Objet : FOREST. Rue du Curé 2

Demande de permis unique portant sur l'Aménagement en bureaux des combles (actuellement inoccupés) de l'Hôtel Communal de Forest ▪ **Avis conforme de la CRMS**

AXONOMETRIES

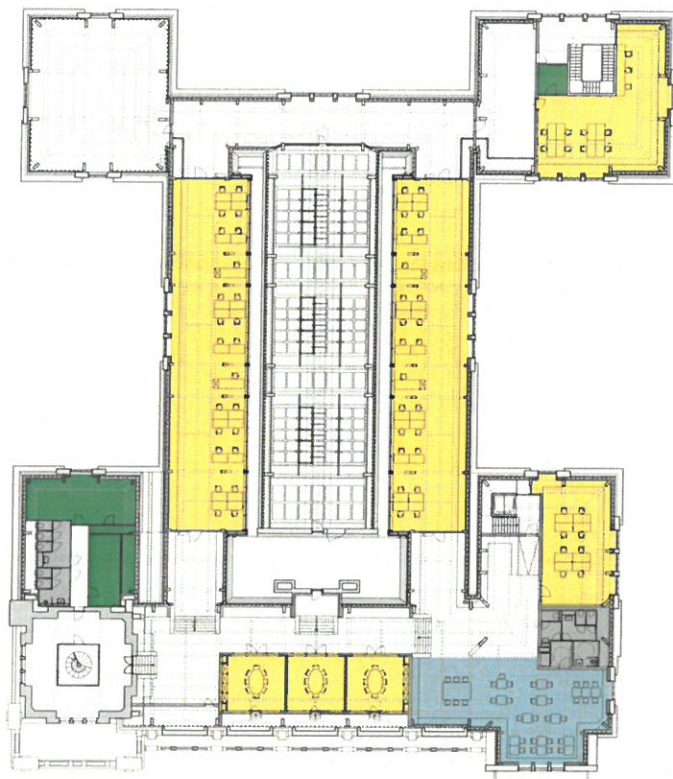
- 3) garantir à la DPC que le nombre d'évacuations d'eau de pluie au niveau de la toiture plate centrale et des nouvelles toitures plates est suffisant, tenant compte du risque que certains écoulements soient ponctuellement bouchés. Le cas échéant, en augmenter le nombre en concertation avec la DPC. Il s'agit d'éviter tout risque d'infiltrations au niveau des verrières ;

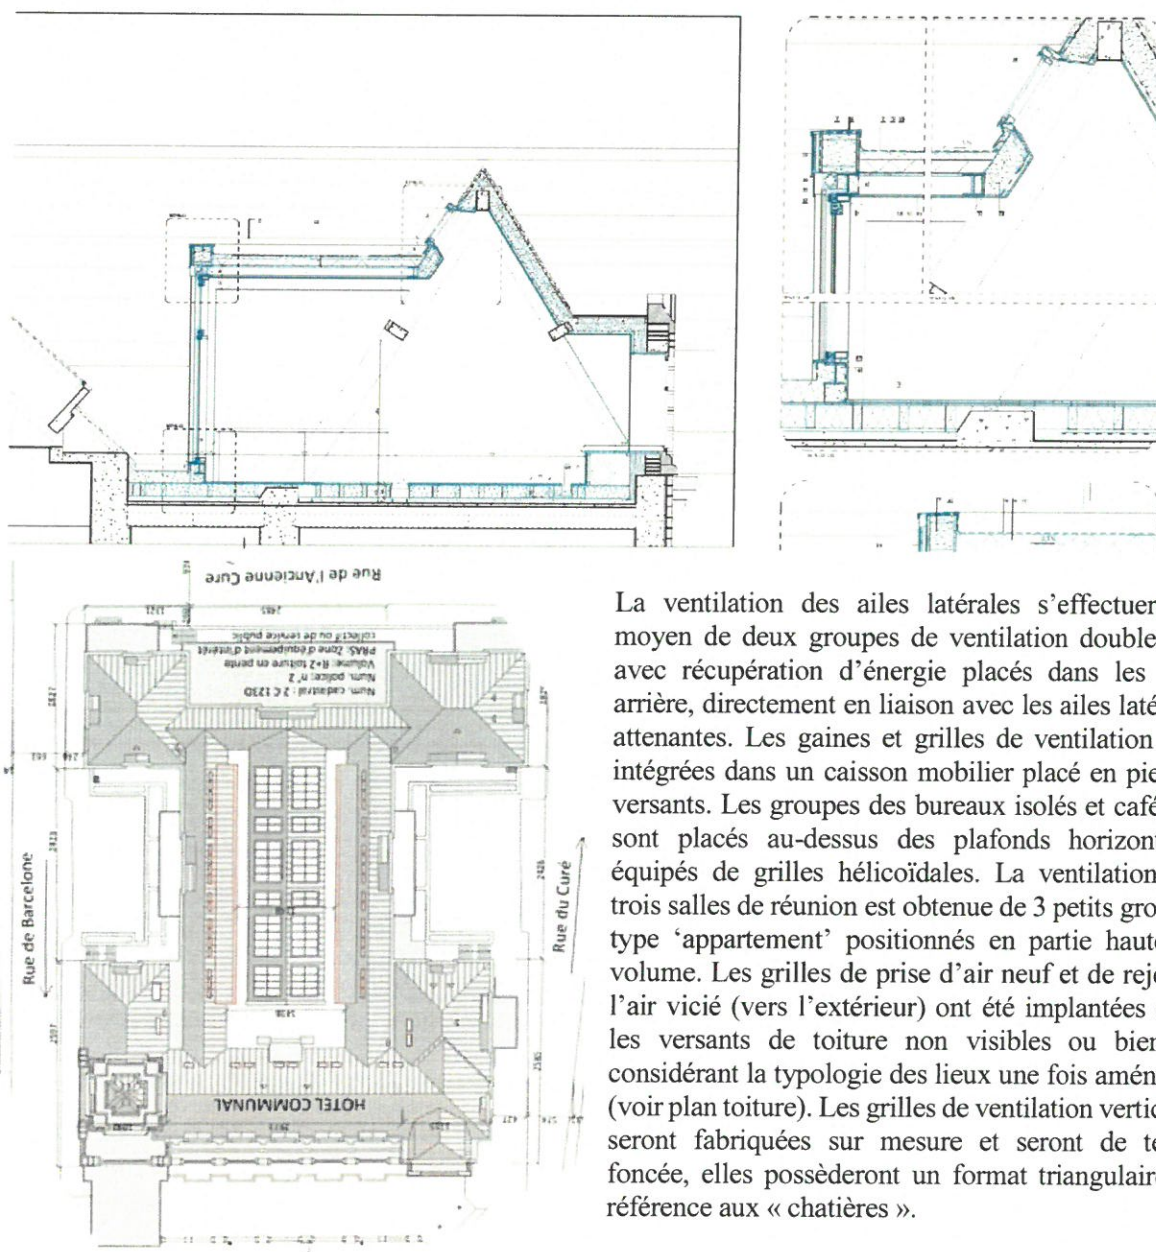
- 1) l'aspect actuel des charpentes en béton est modifié de manière trop importante dans le projet par un micro-mortier de couleur claire. La CRMS comprend la démarche mais estime que cette finition altèrera la perception des charpentes en béton coulé, avec leur surface brute et les traces de coffrage perdu et donnera un rendu trop « neuf » aux espaces, sans distinction entre l'ancien et le nouveau béton. Elle demande de soumettre à la DPC une formule qui n'altère pas la matérialité des bétons de Dewin (quitte à revoir les réparations précédentes pour en atténuer l'« effet léopard ») et garantisse un traitement différencié entre les bétons anciens et neufs ;
